ISTANZA DI AUTORIZZAZIONE INTEGRATA AMBIENTALE

APPROFONDIMENTI RICHIESTI DAL GRUPPO ISTRUTTORE IPPC CON
VERBALE DEL 3 APRILE 2008

La presente relazione è stata preparata in risposta agli approfondimenti richiesti dal Gruppo Istruttore IPPC durante l'incontro del 3 aprile 2008 relativamente alla documentazione integrativa di istanza di Autorizzazione Integrata Ambientale (di seguito AIA) ai sensi del D.Lgs. 59/05 per la Centrale Termoelettrica a ciclo combinato da 400 MWe di Pontinia.

Figura 2.1 – Schema di impianto di trattamento a fanghi attivi

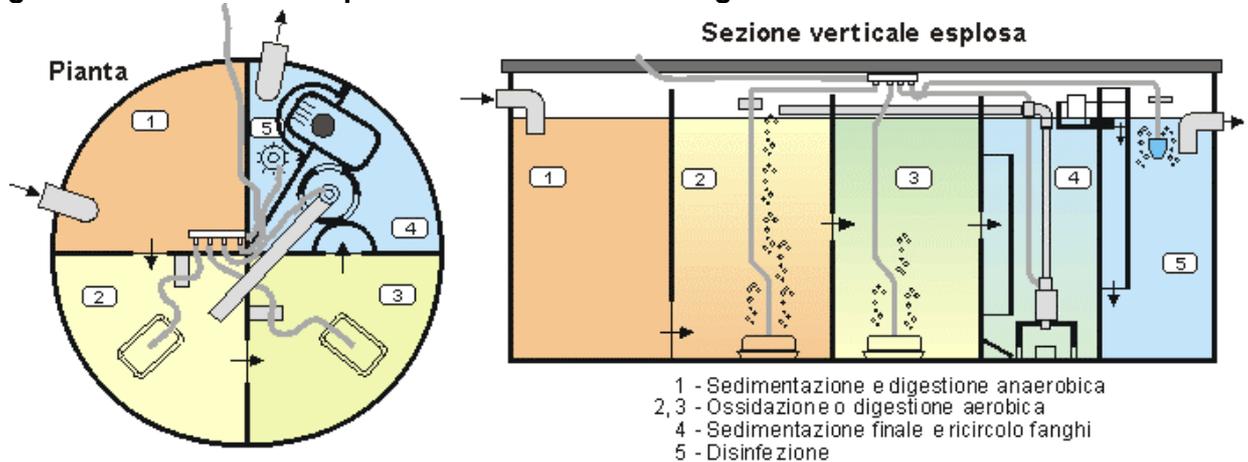
In **Figura 2.1** si riporta lo schema di una vasca costituita da 5 comparti, nei quali avvengono diverse fasi di trattamento.

In particolare nei 5 comparti avvengono le seguenti fasi:

- **Comparto n. 1:** sedimentazione e digestione anaerobica;
- **Comparti n. 2 e 3:** ossidazione o digestione aerobica;
- **Comparto n. 4:** sedimentazione finale o secondaria e ricircolo dei fanghi;
- **Comparto n. 5:** disinfezione a mezzo di pastiglie di cloro solido.

Figura 4.1 – Postazioni di misura della seconda campagna del 28 e 29 aprile 2004 (evidenziate in rosso)

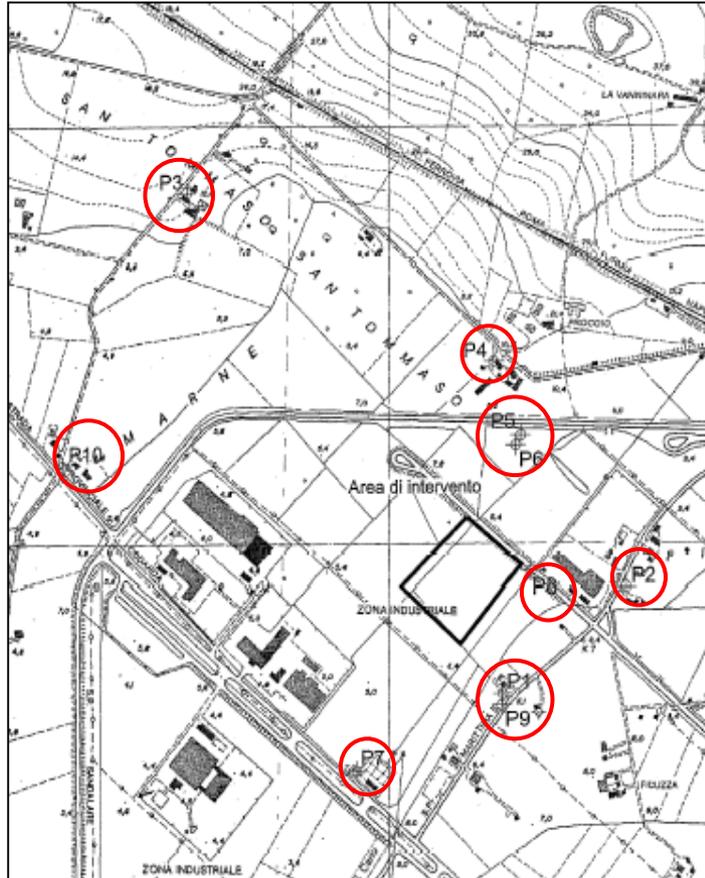
La localizzazione delle postazioni di misura è riportata in **Figura 4.1**, la **Tabella 4.3** mostra invece i dati dei rilievi fonometrici e nella **Tabella 4.4** sono indicati i livelli di immissione ad oggi previsti dal Piano di Zonizzazione Acustica Comunale nelle suddette postazioni di misura.

Figura 4.2 – Ricettori considerati nella quantificazione degli impatti sonori

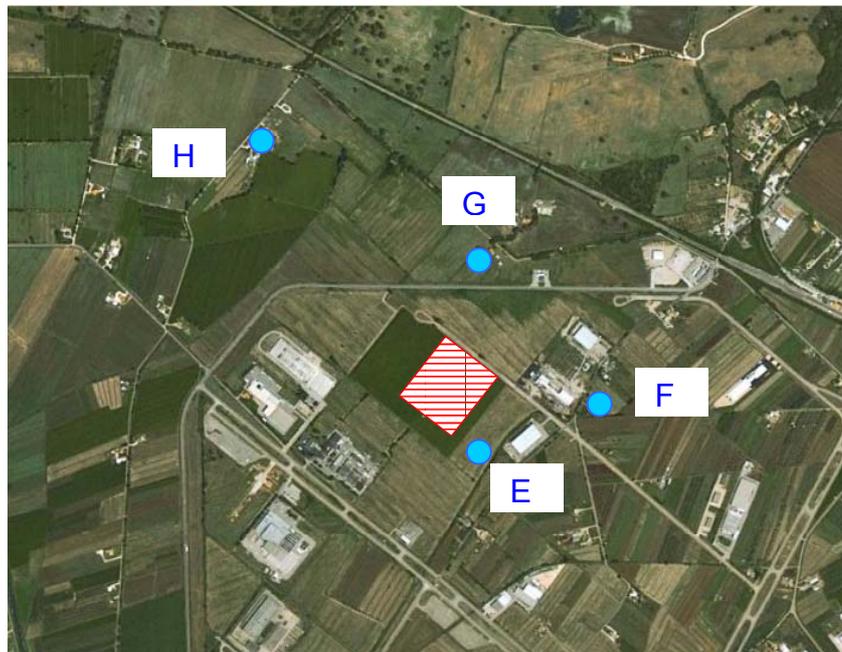
Come si può notare dal confronto con le **Figure 4.1 e 4.2** esiste la seguente corrispondenza tra i punti di stima dei livelli sonori di immissione della Centrale e quelli di misura della campagna di rilievi fonometrici del 2004, ed in particolare:
